RESOLUCION No.

POR MEDIO DEL CUAL SE RENUEVA Y OTORGA UN PERMISO DE VERTIMIENTOS Y SE ADOPTAN OTRAS DISPOSICIONES

CONSIDERANDO

"3. ANALISIS DEL PERMISO - OBSERVACIONES

Localización correcta del sistema de tratamiento y del punto de descarga real en la Q. La Mosca reportadas en la página 10 del documento EAV MCM COMPANY S.A.S.V.2, con coordenadas corregidas -75°26'6,11" W 6°15'16,98" N y -75°26'6,41" W 6°15'17,52" N respectivamente.

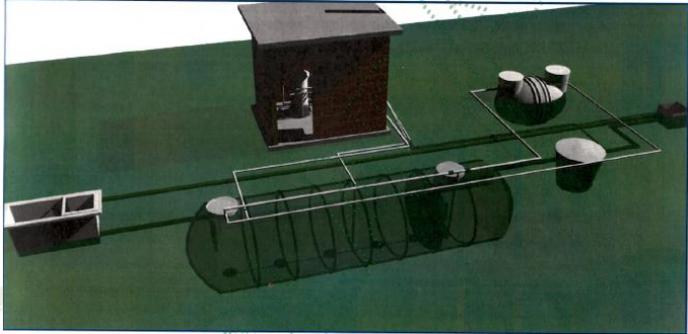
Para las ARD se presentan los planos y memorias de cálculo del sistema aprobado mediante Resolución N° 112-0717-2015 del 3 marzo del 2015, ya que no ha cambiado. Se anota que, al momento de la visita de campo se corroboraron las coordenadas de localización del sistema de tratamiento de aguas residuales domésticas y del punto de descarga en la Q. La Mosca, las cuales no coinciden con las autorizadas en el permiso de vertimientos anterior, por lo que son corregidas para esta renovación, ya que el punto de descarga real se localiza a 660 metros aguas arriba. Esta variación en el punto de descarga no afecta de forma significativa los análisis, toda vez que, se trata de un error documental (en el informe técnico se registraron unas coordenadas erróneas), la diferencia entre los puntos abarca el mismo tramo de la fuente hídrica con condiciones hidrogeológicas relativamente homogéneas, el usuario siempre ha realizado la descarga en este punto y no existen permisos de concesión de aguas superficiales otorgados en ese tramo.

De hecho, en el documento titulado "EAV MCM COMPANY S.A.S.V.2" presentado para la renovación del permiso de vertimientos, en la página 6 se referencian las coordenadas autorizadas mediante la resolución 112-0717-2015 del 3 marzo del 2015 y en la página 10 del documento se proyecta en un mapa con ortofoto a escala la localización del sistema de tratamiento y el punto de descarga que no corresponden con las coordenadas, reflejando el error tal y como se observa a continuación:
